東海第二発電所 防潮堤等の入力津波の設計因子について
(コメント回答)

東海第二発電所 資料中における T.P. 標記と EL. 標記の扱いについて

東海第二発電所 隣接する日立港及び常陸那珂港区の
防波堤の延長計画の有無について

東海第二発電所 漂流物の軌跡解析における解析条件について

添付2

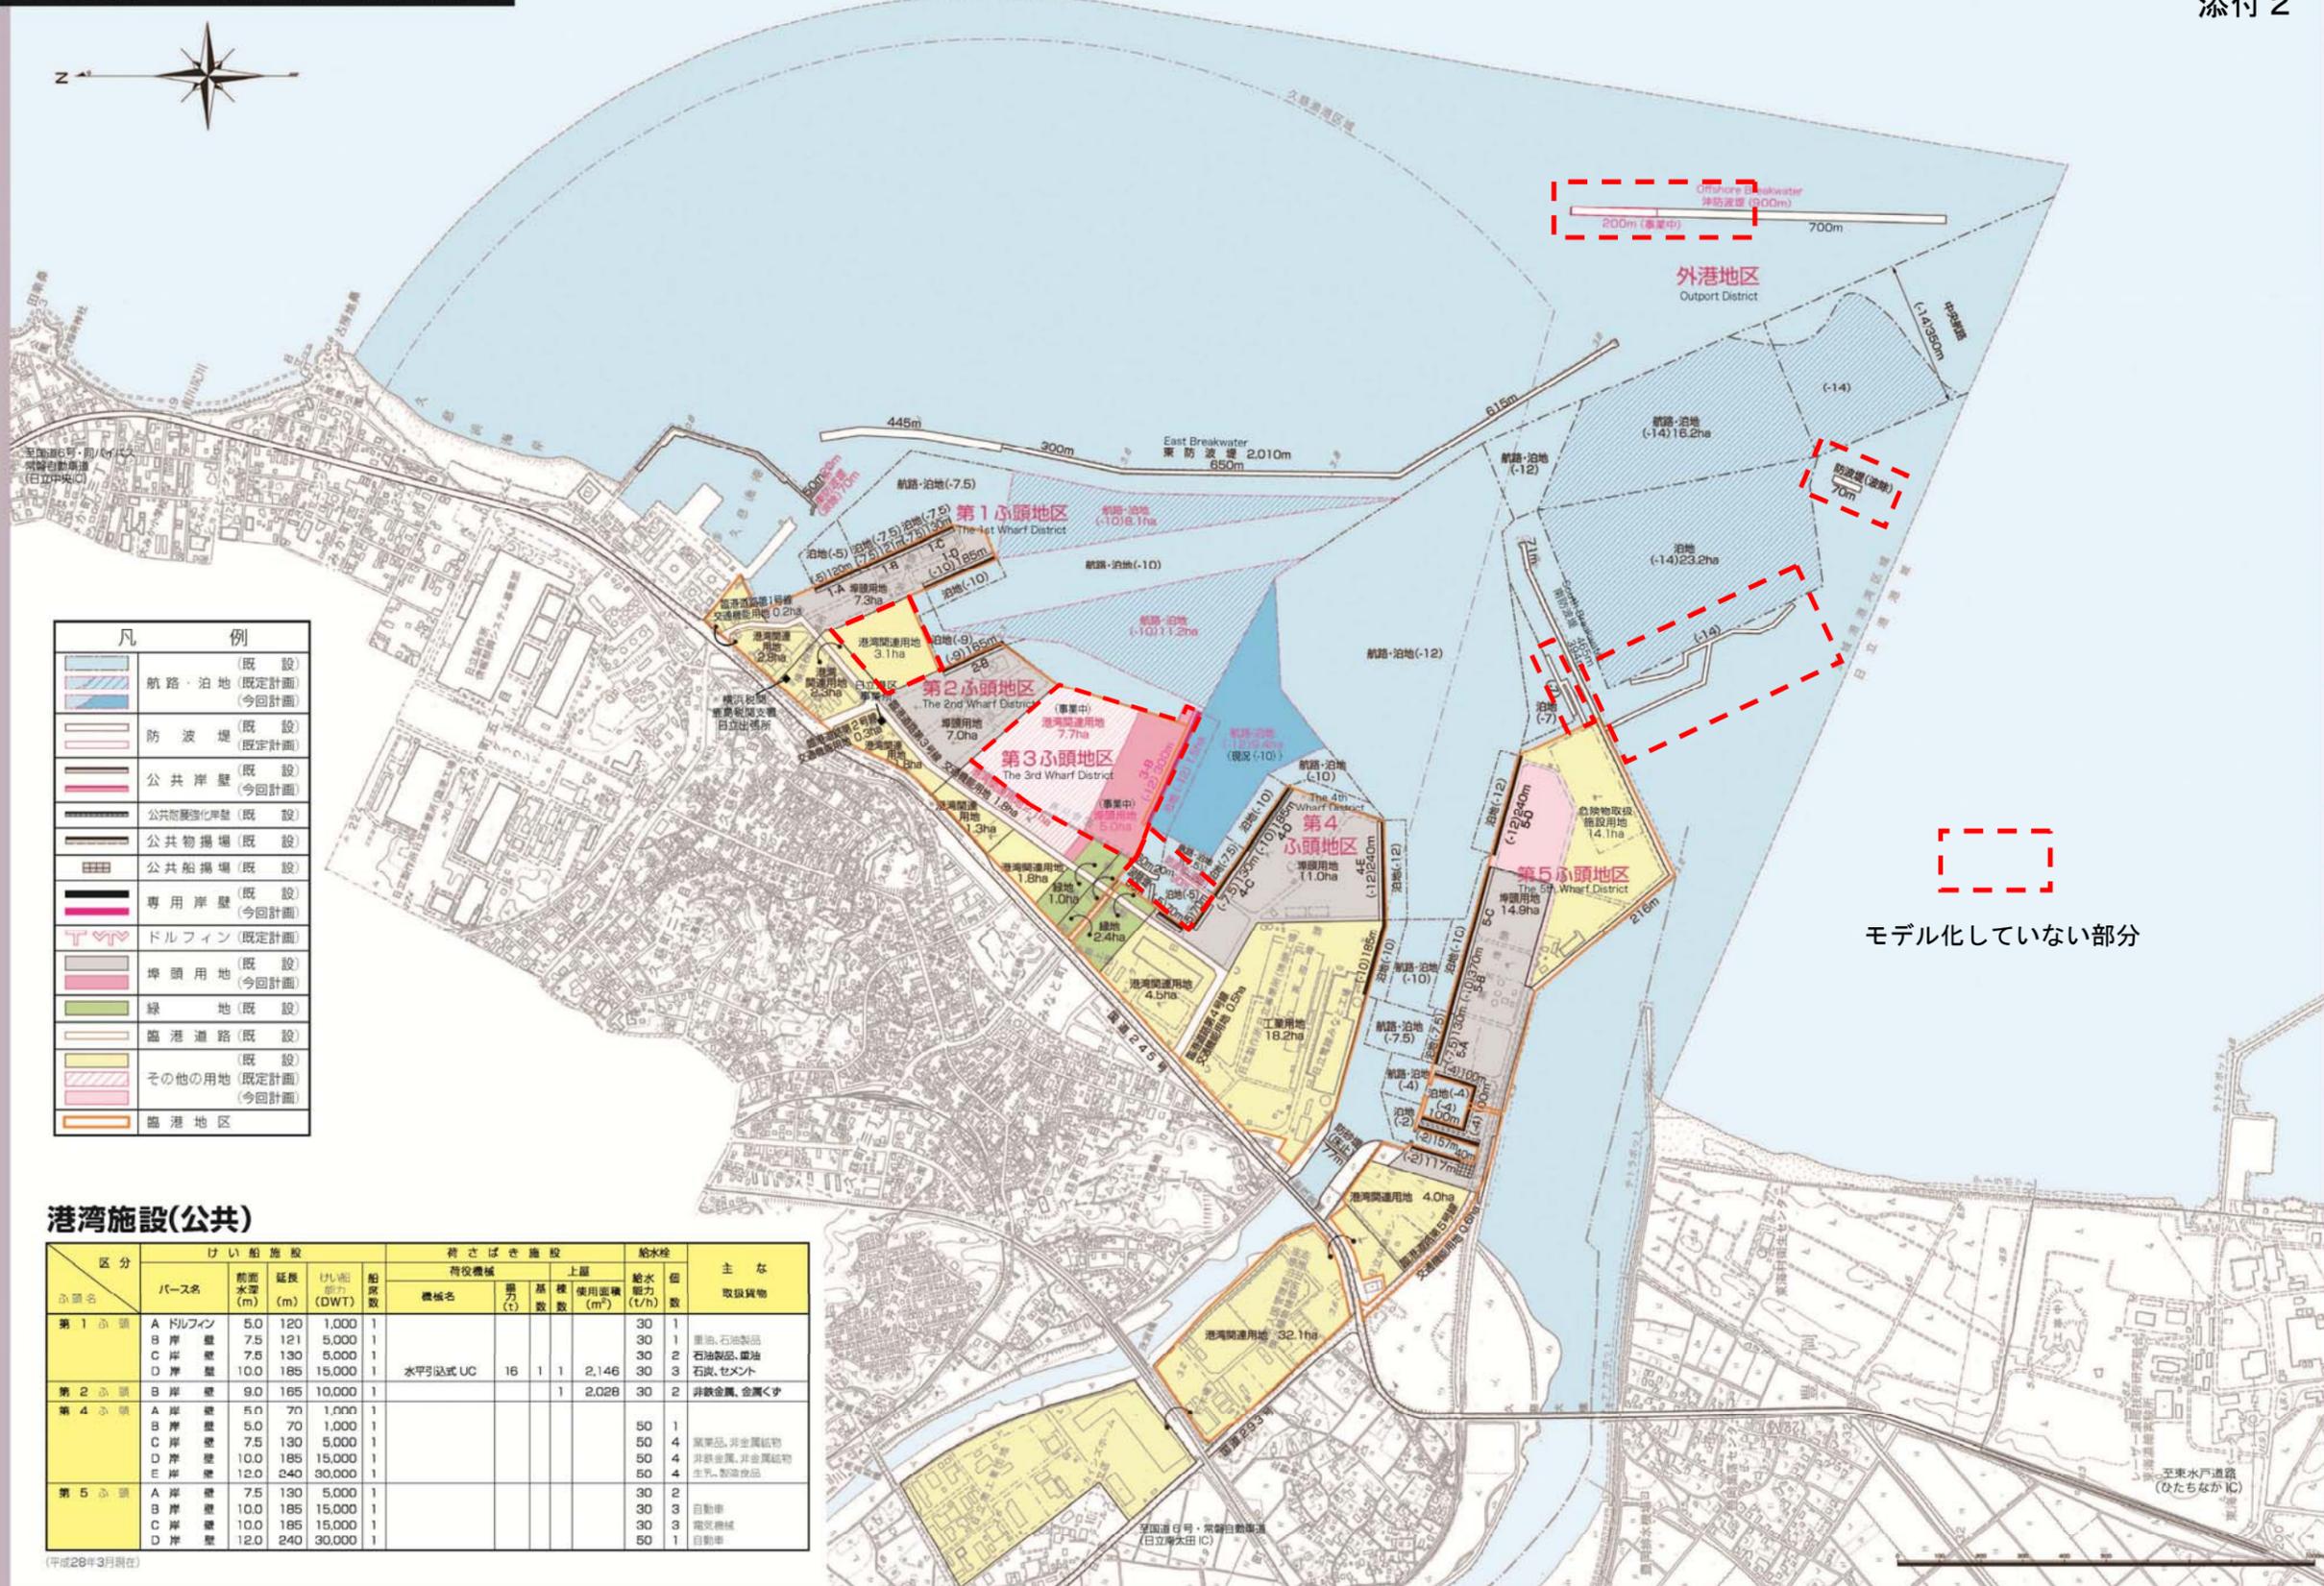
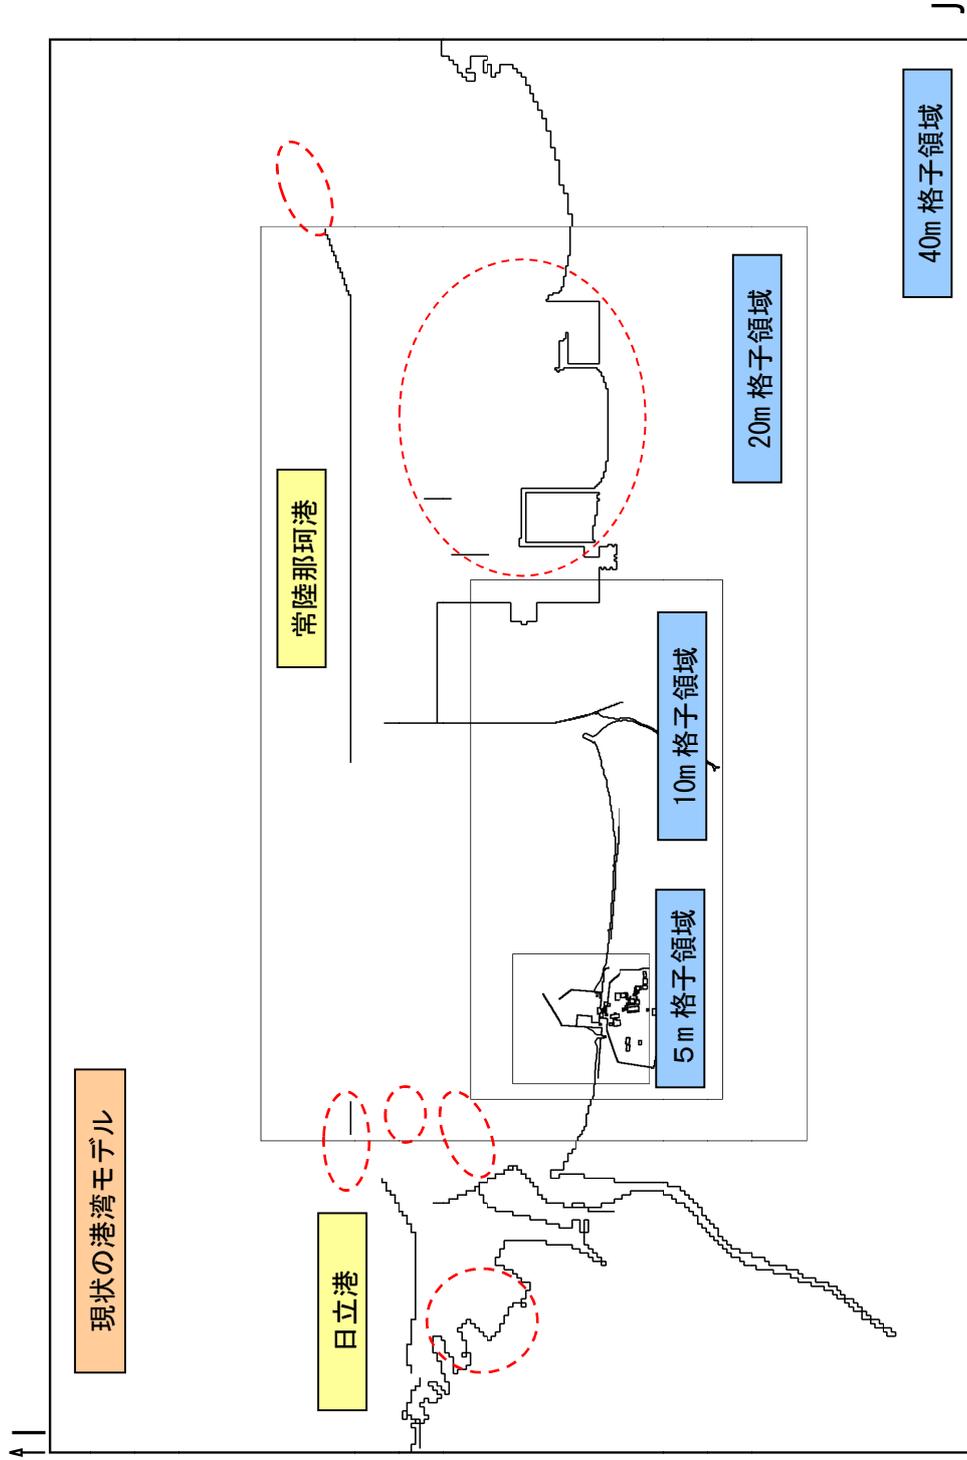
隣接する常陸那珂港区、及び日立港区等の沖防波堤の延長計画の有無、有る場合はそれによる影響を検討した上で資料を提示した上で説明すること。

- (1) 基準津波策定におけるモデルと延長計画を含む整備計画との差異
東海第二発電所の基準津波策定における防波堤モデル（平成19年

3月時点)と防波堤の延長計画の差異について添付2に示す。

① 日立港区

- a. 沖防波堤の北側延長部分(200m)がモデルに未反映
- b. 沖防波堤の西側に位置する防波堤(70m)がモデルに未反映

② 常陸那珂港区

- a. 東防波堤の南側延長部分(470m)がモデルに未反映

(2) 防波堤のモデル化範囲の差異に対する考察

防波堤の延長が計画されている日立港区の沖防波堤及び常陸那珂港区の防波堤の整備距離については、モデルに対して軽微な変更であることから、基準津波に対して大きな影響を及ぼすものではないと考えられる。

図1 敷地周辺に想定した漂流物の軌跡解析結果

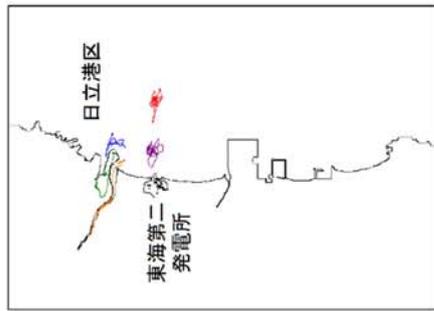
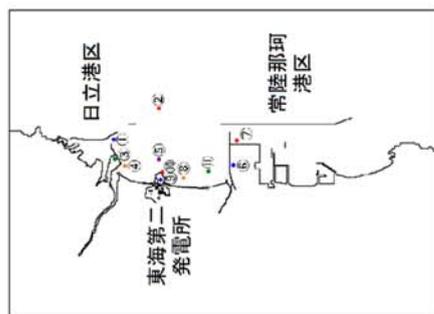
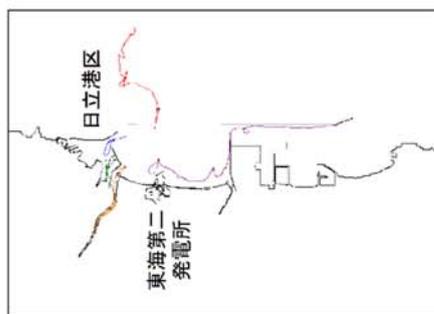
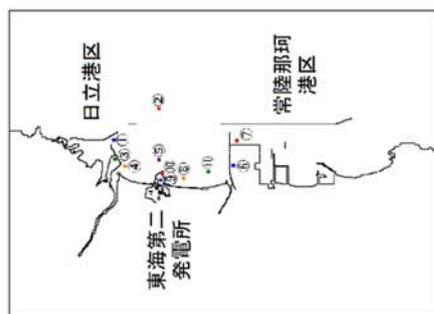
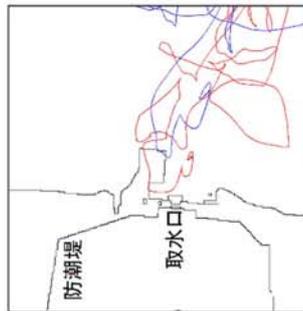
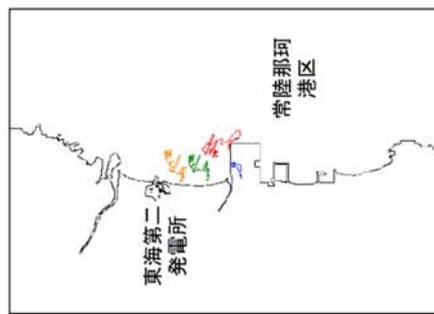
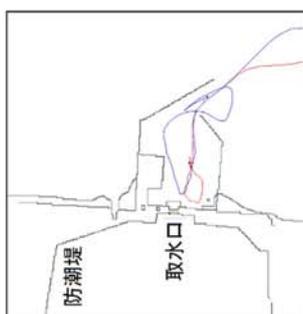
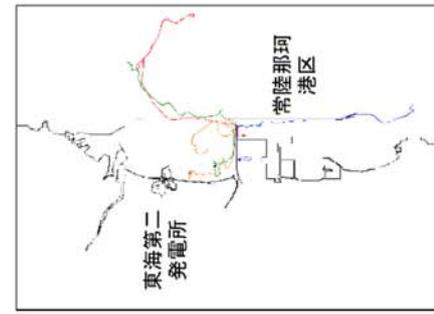
漂流物の軌跡解析について、漂流物の重量、大きさ、浮力等の解析条件を追記した資料を提示した上で説明すること。

漂流物の軌跡解析は、日立港区、常陸那珂港区、隣接する JAEA 施設から想定される漂流物、並びに東海港内での作業船舶及び敷地周辺海域で操業する漁船の漂流時の挙動を確認したものである(図1)。

解析条件は、上記を考慮した位置に質量及び大きさのない質点を設定し、地震発生から十分長い時間である 240 分間の軌跡を確認している。また、陸域に設定した質点は浸水が 10 cm に達した時点で漂流開始するものとしている。

この解析条件について、資料に反映する。
